Hierbij wil ik mijn verbetervoorstellen op de ontwerp aansluitroutes, als gevraagd in uw internetconsultatie, inzake Lelystad airport.

Variant A: aansluiting Zuidelijke routes via West, vertrekkend stijgend via ijsselmeer.

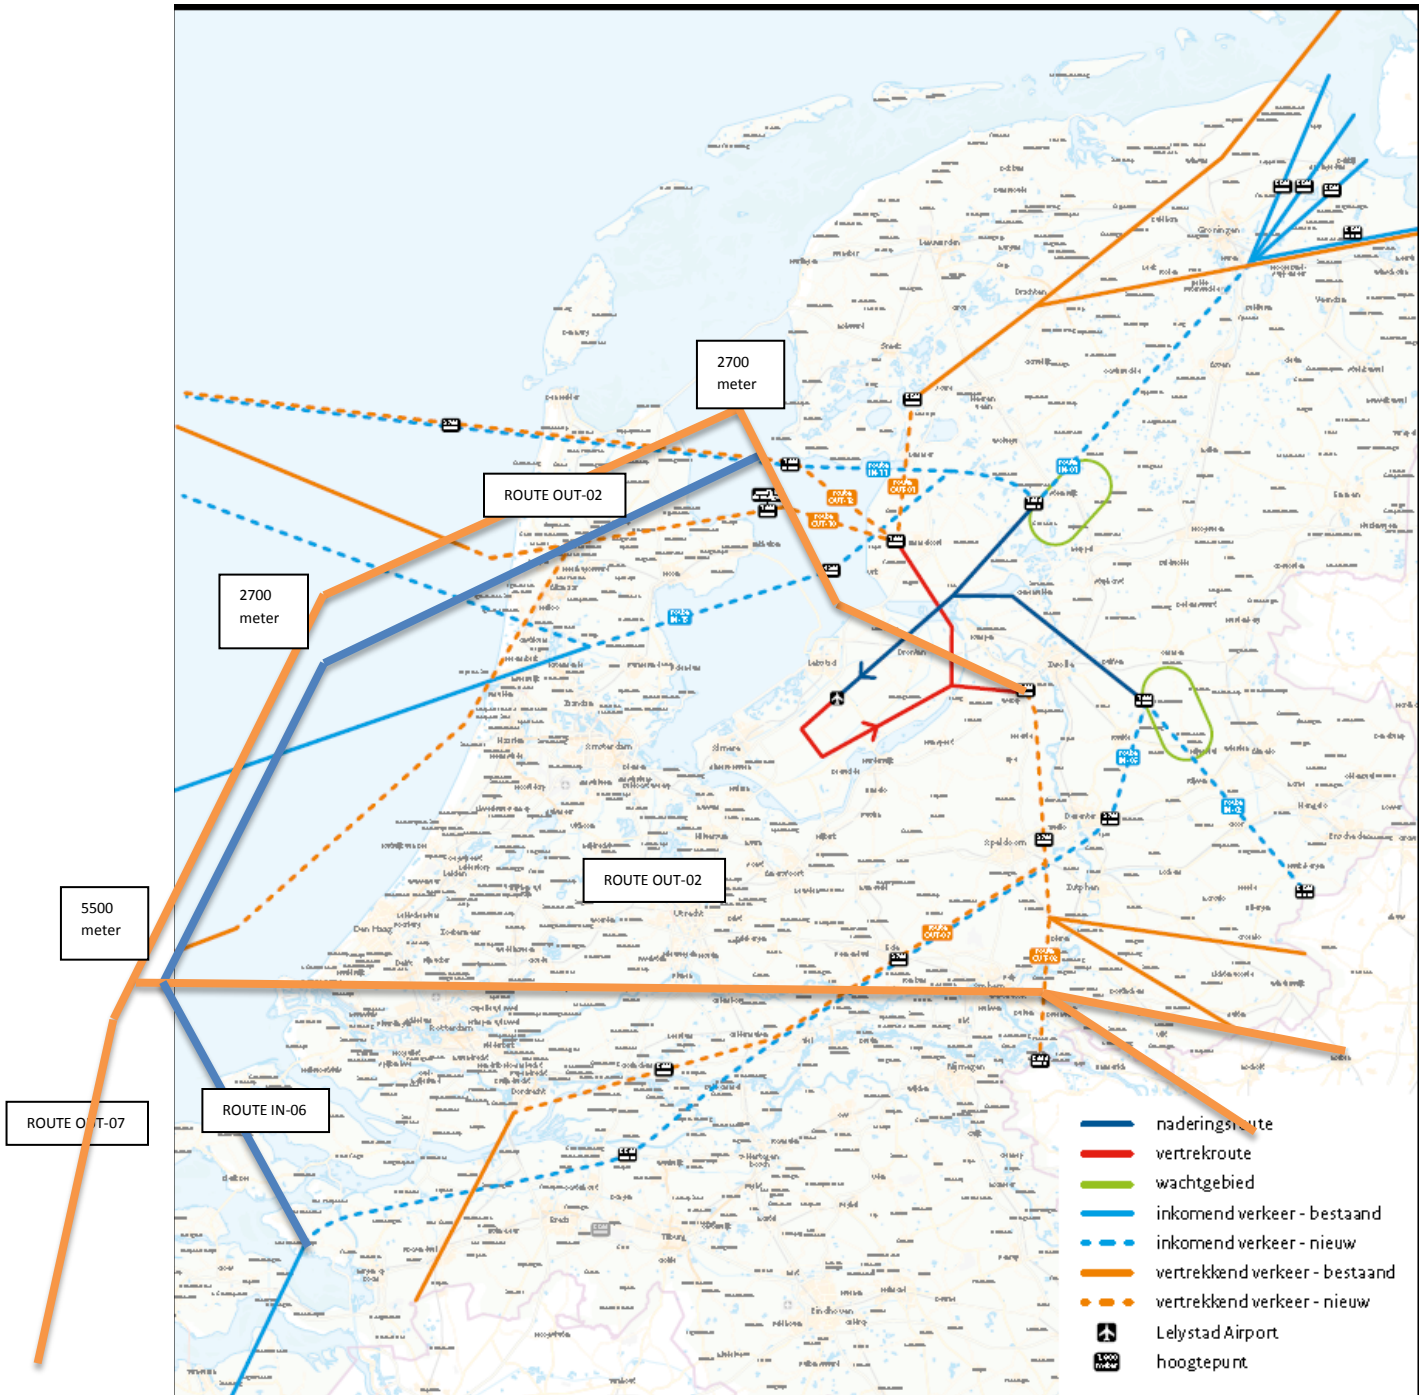
Uw voorstel voor de aansluitroutes voegt daar **kruisend verkeer aan toe**, aangezien de aanvlieg- en vertrekroutes tussen Apeldoorn/Deventer en Zutphen doorgaan. Dit is niet acceptabel. Mijn voorstel is deze kruisingen niet te maken, door de laagvliegende routes boven Nederland (OUT-02 en OUT-07) te verplaatsen naar de Noordzee voor het doorstijgen naar 5500m. Zie variant A.

- Maak een alternatieve stijgende route boven het IJsselmeer/Markermeer voor alle vertrekkende vliegtuigen via Route OUT-02 en OUT-07. Laat alle vertrekkende vliegtuigen daar stijgen tot 2700+ m en sluit vervolgens aan op bestaande routes. Zie variant A onderstaand. Alle routes richting Zuid eerst naar de Westzijde van Nederland. Minder geluidsoverlast door stijgen boven IJsselmeer. Boven Noordzee verder stijgen naar van +2700 m naar +5500 m dan via normale routes boven Nederland naar Zuiden of Oosten.

Variant B:

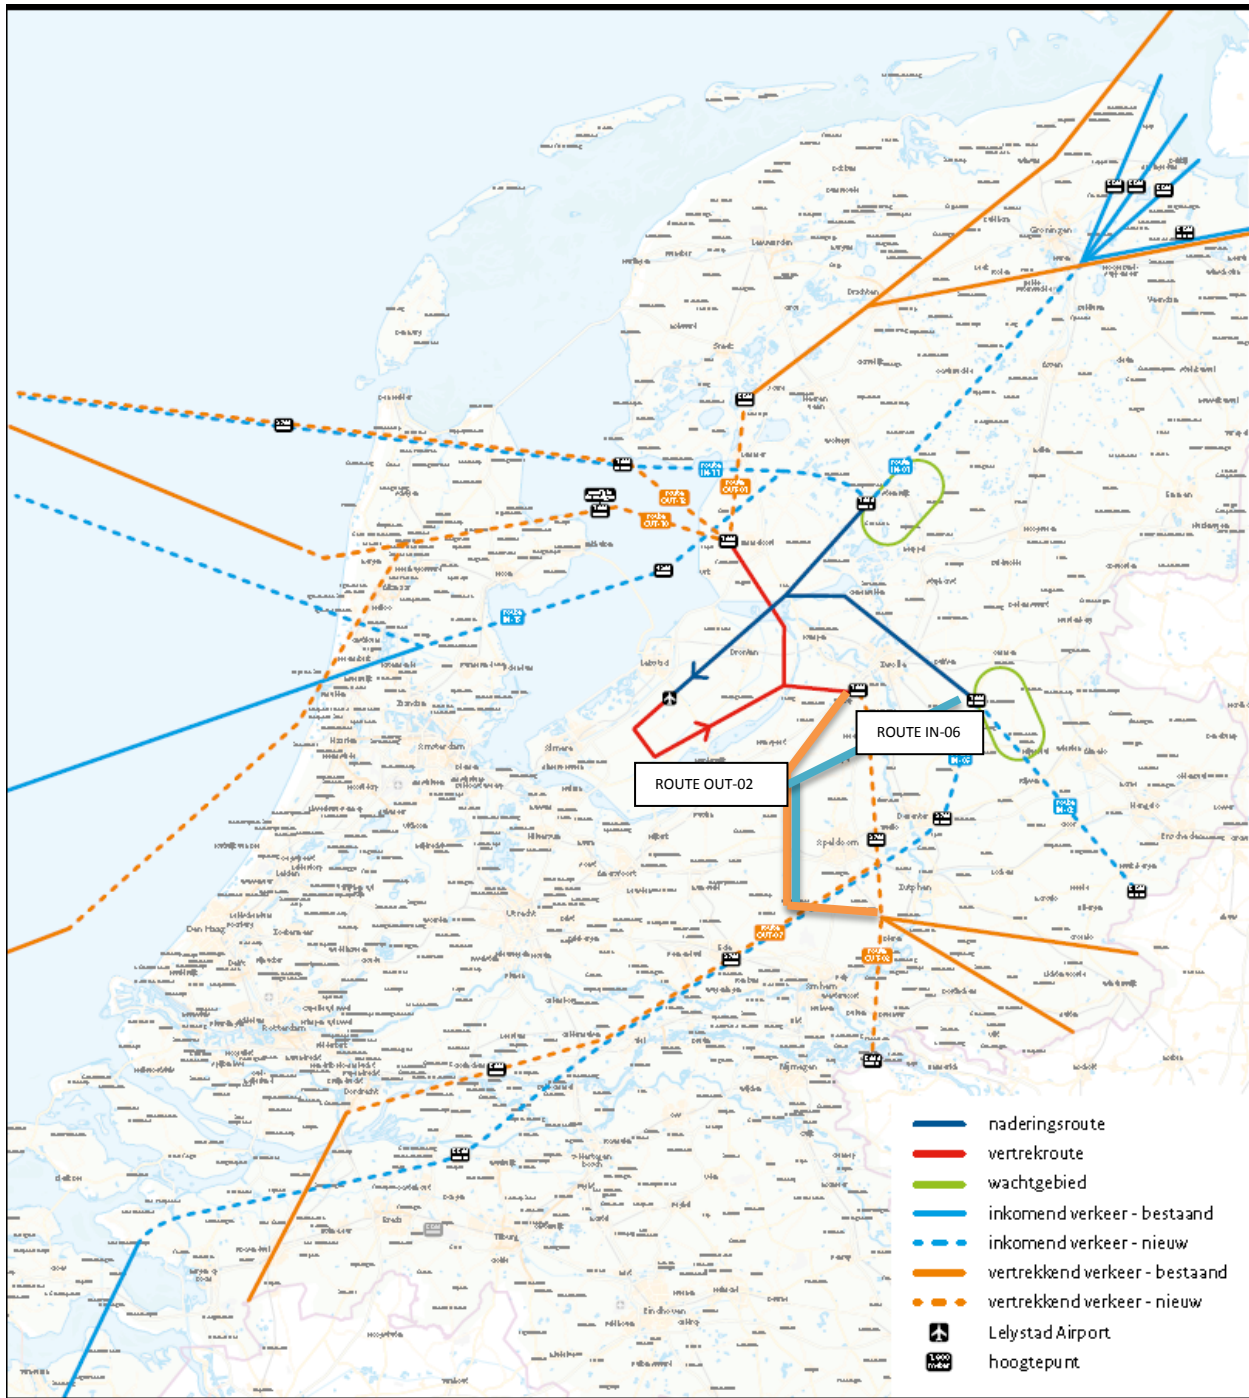
- Vermijd alle woonkernen bij vertrekkende en aanvliegende vluchten: dan nog liever tijdelijk over de Veluwe waar weinig mensen wonen, i.p.v. over bijvoorbeeld Zwolle, de stedendriehoek Apeldoorn/Deventer/Zutphen, of de achterhoek. Zie variant B
